Vestland fylkeskommune

Avdeling for
Næring, plan og innovasjon (NPI)
Saksframlegg

Saksnr: 2026/37041-4
Saksbehandlar: Bjørnar Tjoflot

Høyringsuttale til søknad om auka slukeevne i Kvangreelva kraftverk

Figur 1. 3D-flyfoto av vasstrengen som vert påverka. Kjelde: norgeibilder.no

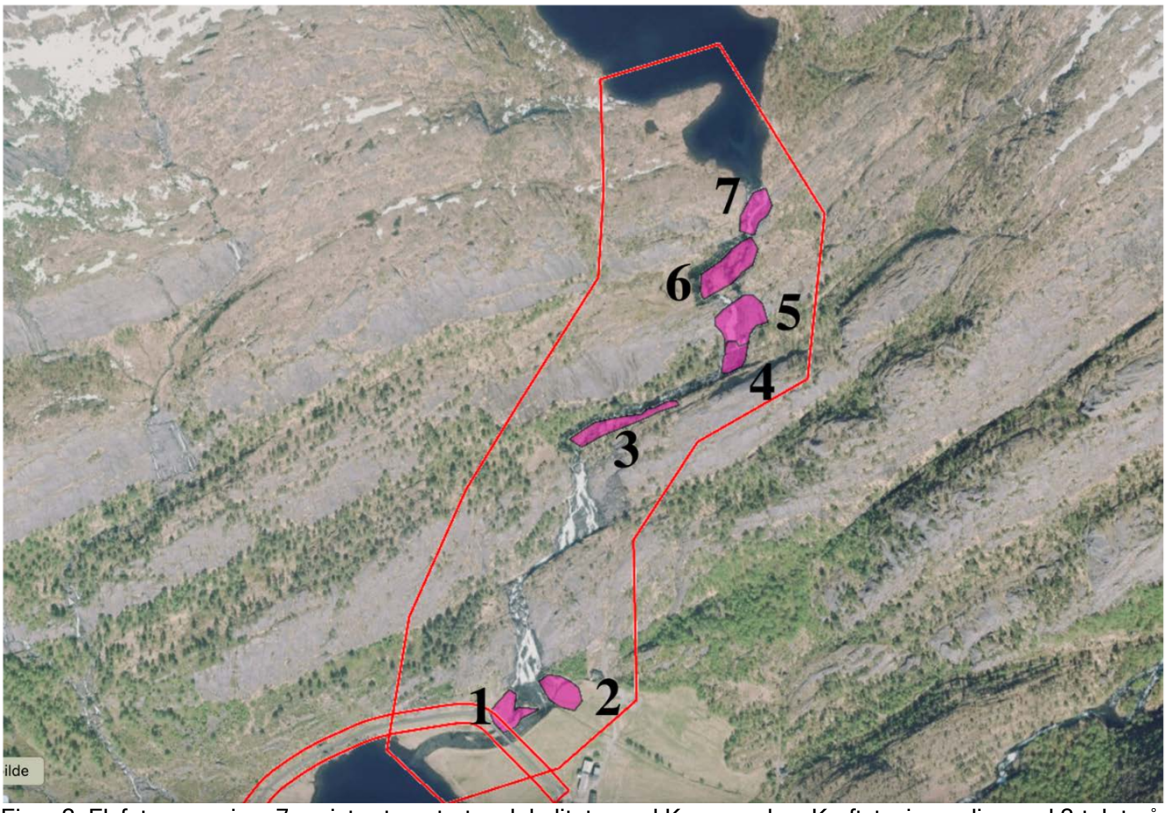
Skildring av søknaden
Søknaden gjeld ikkje nye fysiske inngrep i vassdrag eller terreng. Eksisterande inntak, vassveg, kraftstasjon og nettilknyting vert nytta som i dag. Det einaste som endrar seg er driftsmønsteret. I periodar med særleg høg vassføring vil kraftverket ta inn meir vatn enn det konsesjonsvilkåra i dag tillét.

Ei viss reduksjon i synleg vassføring i elvefaret kan likevel oppstå i periodar der kraftverket nyttar meir vatn, noko som kan påverke den visuelle og estetiske opplevinga av vassdraget for turgåarar i området.

1. Vestland fylkeskommune stiller seg positiv til søknaden om auka slukeevne frå 250 l/s til 480 l/s i Kvangreelva kraftverk, under føresetnad av at auka slukeevne berre kan nyttast når vassføringa i elva overstig 800 l/s og at gjeldande krav til minstevassføring vert vidareført.
